## ‘Ontwerperscafé Fietsvoorzieningen’

17 juni 2014, 13.00 – 16.45 uur te Zwolle

### Verslag

## **Casus Zwolle: Fietsoversteek Belvédèrelaan/Twistvlietpad**

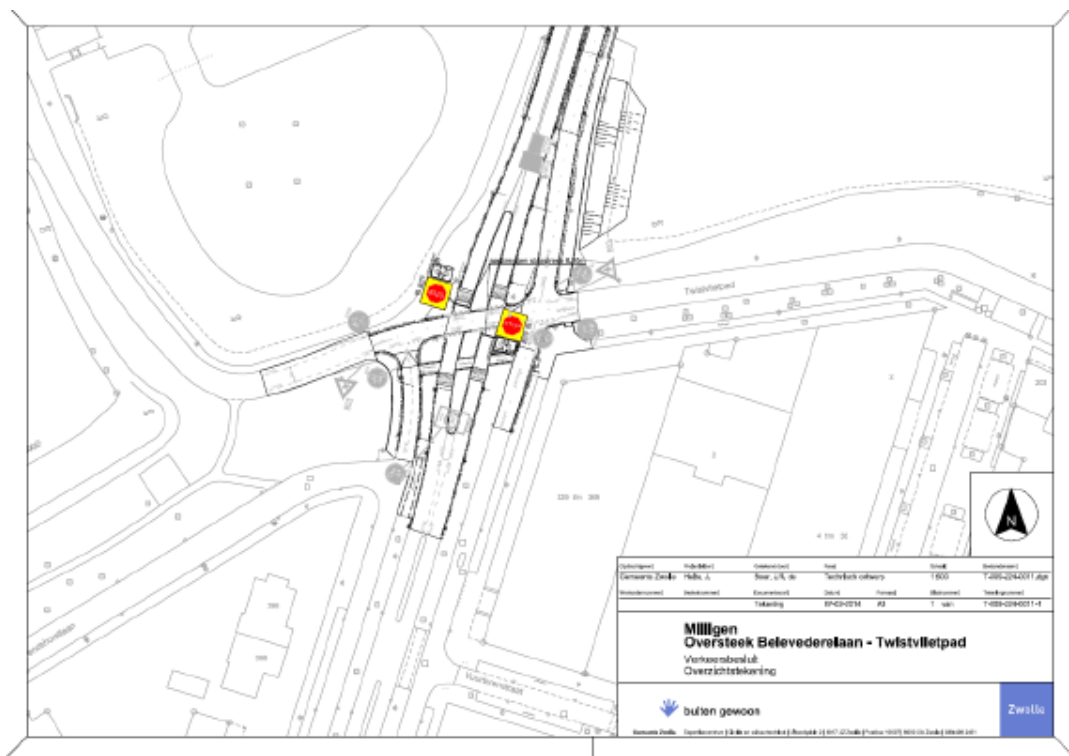
- Vergroten van de zichtbaarheid van de fietsoversteek (bv. aanpassen van de bossage)
- Natuurlijk sturen
- Chicane in toevoerroute autoverkeer
- Rijbaan versmallen ter hoogte van de fietsoversteek
- Het plateau inkorten (alleen de fietsoversteek)
- Ribbelmarkering
- Meer communicatie met de wijk
- Andere verharding toepassen
- Knipperbollen
- Fietsrotonde
- Fietspad met middengeleider
- Ongelijkvloerse kruising
- Inrichting volgens shared space

Uiteindelijk werd geconcludeerd dat er gezocht moet worden naar een combinatie van snelheidsverlaging van het autoverkeer en het beter benadrukken van de fietsoversteek. Een ongelijkvloerse kruising is hier niet gewenst omdat het 'het hart' van de wijk is.

Aandachtspunt om er geen 'kermis' van te maken. Want als er op deze oversteek diverse knipperbollen e.d. worden geplaatst, zal dat ook op andere vergelijkbare oversteeklocaties worden verwacht.

De discussie ging ook even over de middengeleider omdat hierdoor de fietsers in twee keer moeten oversteken, wat de indruk kan geven dat de fietsroute ondergeschikt is aan de GOW (wat niet het geval is). De suggestie is ook gedaan om te gaan naar een landelijke richtlijn dat fietsoversteken van GOW's binnen de bebouwde kom die in de voorrang zitten standaard zonder middengeleider worden uitgevoerd. En indien uit de voorrang dan uitvoeren met middengeleider. Een interessant thema voor een landelijke discussie vanuit CROW-Fietsberaad en/of de Fietserbond.

## **Casus Enschede: rotonde Vlierstraat**

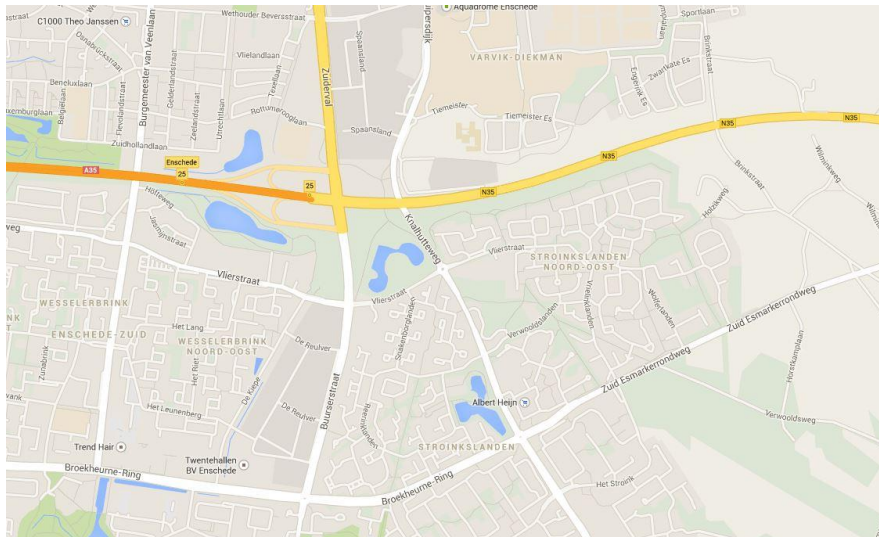
- Tweerichtingsfietspaden in stand houden?
- Mogelijk een ongelijkvloerse oplossing
- De oost tak van de rotonde ook tweerichtings?
- Moet je überhaupt wel wat doen?

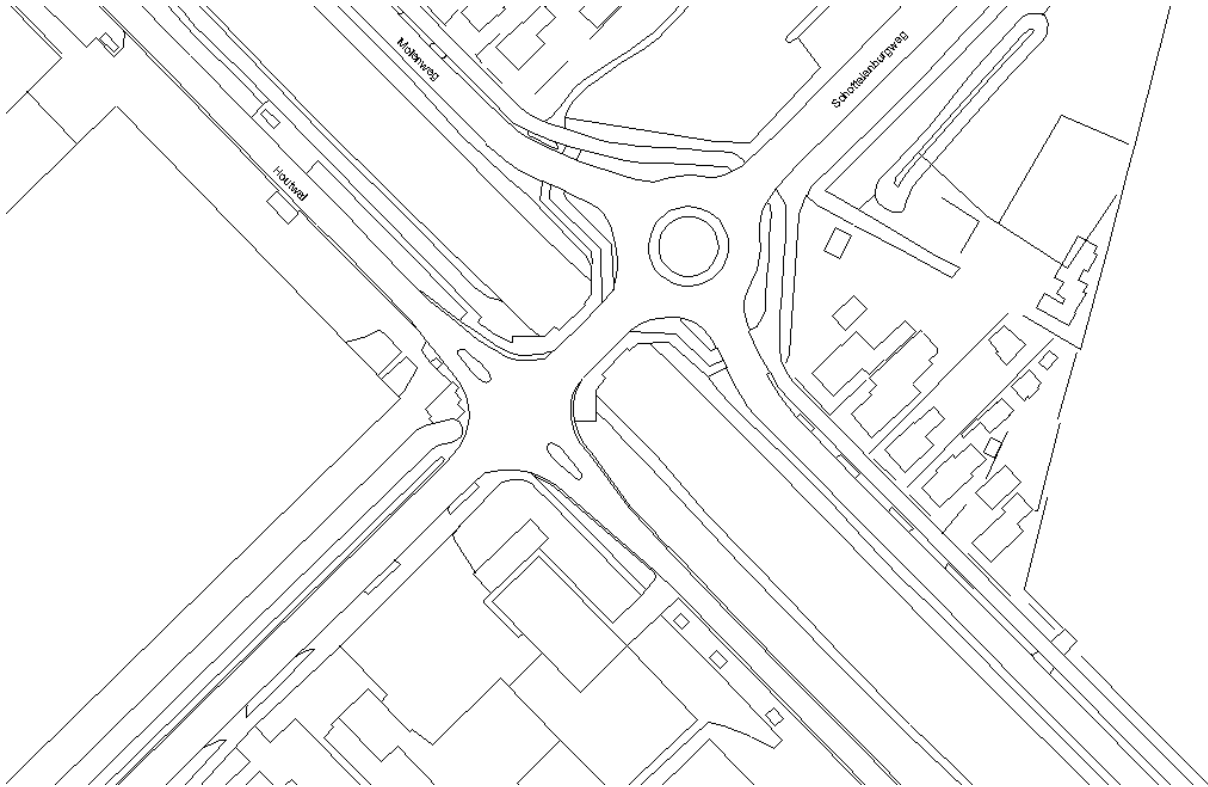
Gedrag: het is de uitdaging om het goede gedrag van de fietsers te stimuleren / om ze te verleiden om het goed te doen. Hier is geen pasklaar antwoord op gevonden (een optie als 3D print van obstakels werd wel genoemd).

Daarnaast werd er nog gediscussieerd over de tweerichtingsfietspaden over rotondes. Een aantal deelnemers gaf aan om niet op slechts één poot van de rotonde een tweerichtingsfietspad te leiden (alle 4 of helemaal niet). Terwijl andere gemeenten goede ervaringen hadden met rotondes met over één poot een tweerichtingsfietspad.
